**Forum mondial de l'harmonisation
des Règlements concernant les véhicules****187^e session**

**Accord de 1958 : Propositions, en suspens, d'amendements
aux Règlements ONU existants, soumises par le GRE et le GRSG****Proposition de complément 16 à la série 06 d'amendements
au Règlement ONU n° 48 (Installation des dispositifs
d'éclairage et de signalisation lumineuse)****Communication du Groupe de travail de l'éclairage
et de la signalisation lumineuse***

Annexe 1, point 9.22, lire :

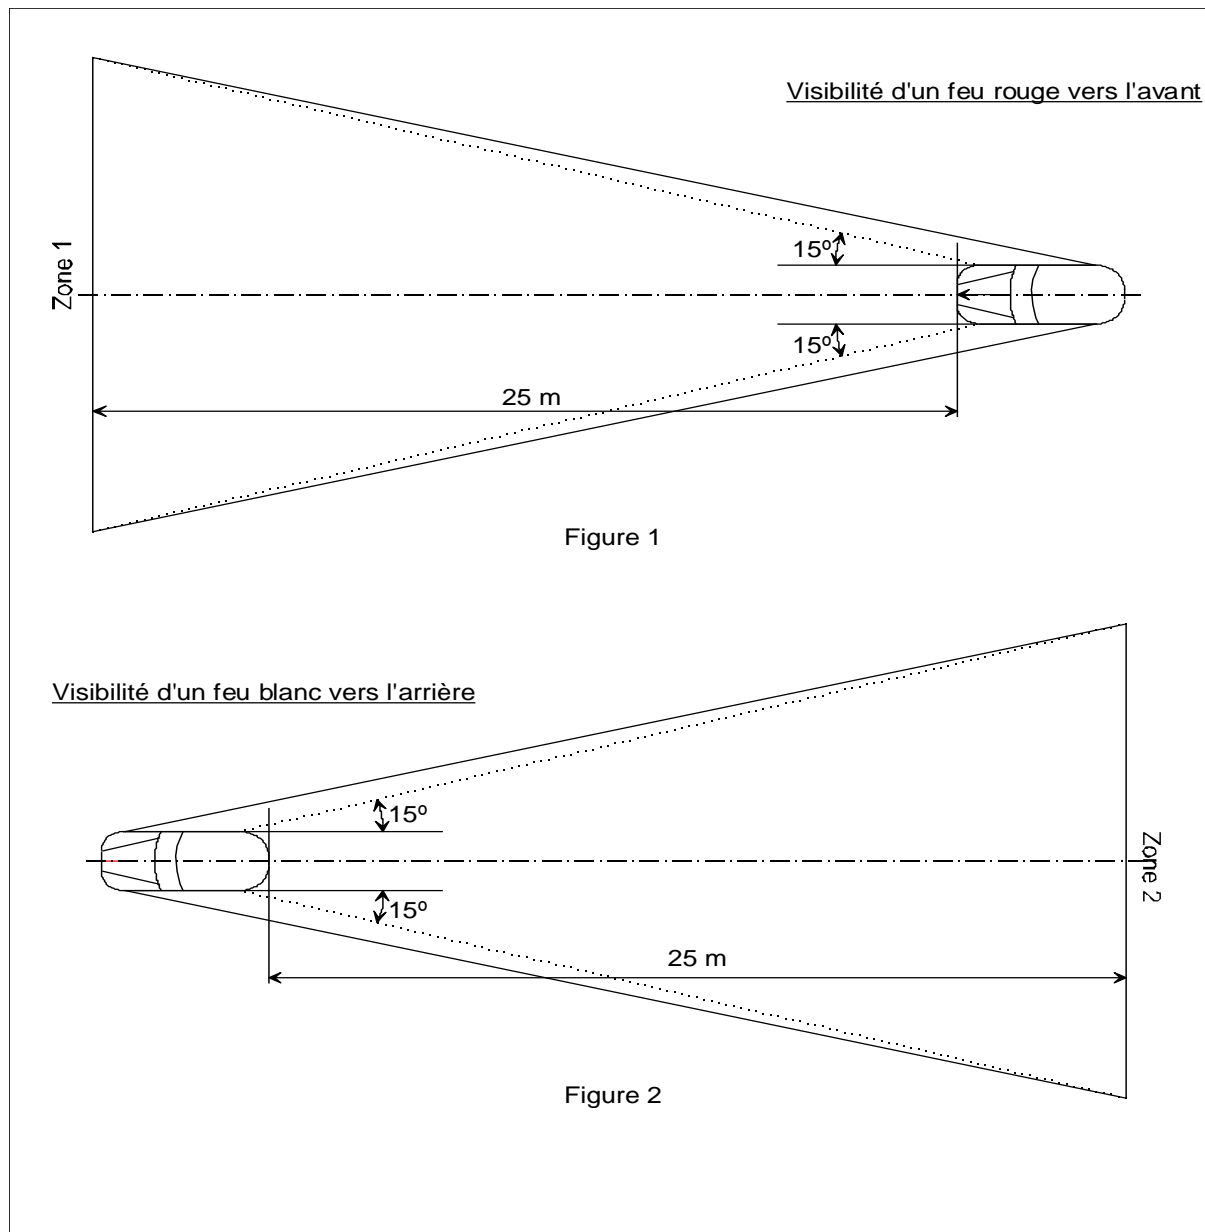
« 9.22	Système d'éclairage avant adaptatif (AFS) :	oui/non ²
9.22.1	Faisceau de route adaptatif (ADB)	oui/non ²
9.22.1.1	ADB + Fonction de projection du système d'aide à la conduite	oui/non ² ».

« Annexe 4

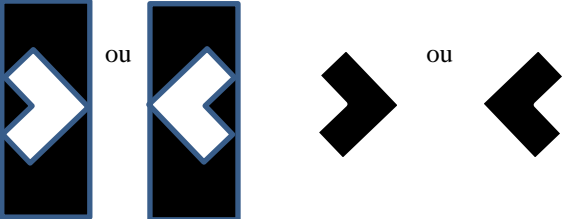
Visibilité d'un feu rouge vers l'avant et visibilité d'un feu blanc vers l'arrière

(Voir le paragraphe 5.10.4 du présent Règlement)

Dans leurs plans respectifs, les zones 1 et 2 explorées par l'œil de l'observateur sont limitées :

- En hauteur, par deux plans horizontaux respectivement à 1 et à 2,20 m au-dessus du sol ;
- En largeur, par deux plans verticaux formant respectivement vers l'avant et vers l'arrière un angle de 15° vers l'extérieur par rapport au plan médian du véhicule et passant par le ou les points de contact de plans verticaux parallèles au plan longitudinal médian du véhicule et délimitant la largeur hors tout du véhicule. S'il y a plusieurs points de contact, le plus en avant correspond au plan avant, le plus en arrière correspond au plan arrière. ».
